**RESPUESTA Nº94 (LOTE 2)**

PROYECTO DE SANEAMIENTO Y DRENAJE PLUVIAL  
PARA UNA ZONA DEL BARRIO BOLA DE NIEVE  
MEMORIA CONSTRUCTIVA Y ESPECIFICACIONES  
TÉCNICAS

### PREGUNTA Nº123 (LOTES 1 Y 2)

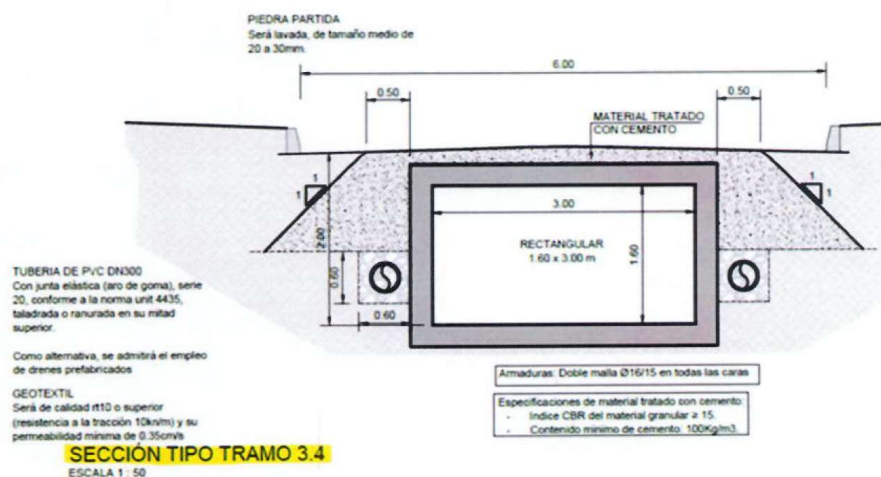
Confirmar que los realojos son del alcance de la Administración y están por fuera de las actividades del contratista.

Ver Respuesta Nº112.

### PREGUNTA Nº133 (LOTE 2)

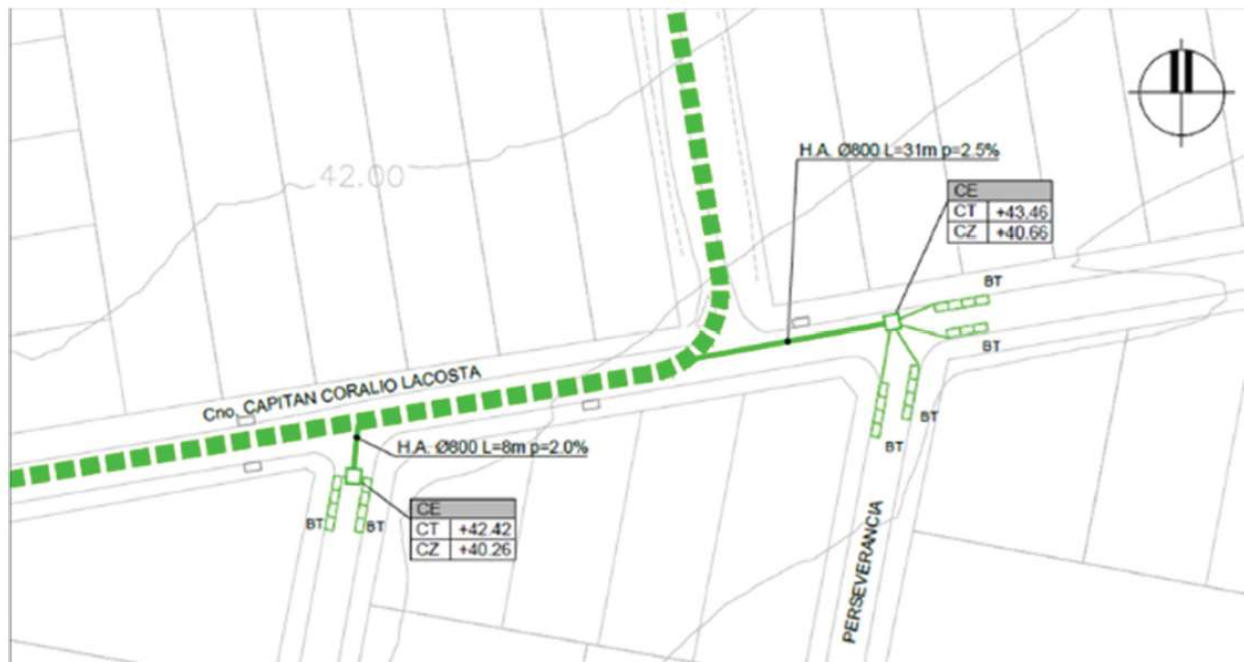
En el rubro 4.14.3 se indican 5 jardines de lluvia, y en detalles se muestran dos tipos, jardín de lluvia en calle y en vereda. Indicar a que tipo corresponden los 5 que se deben cotizar.

SEPS
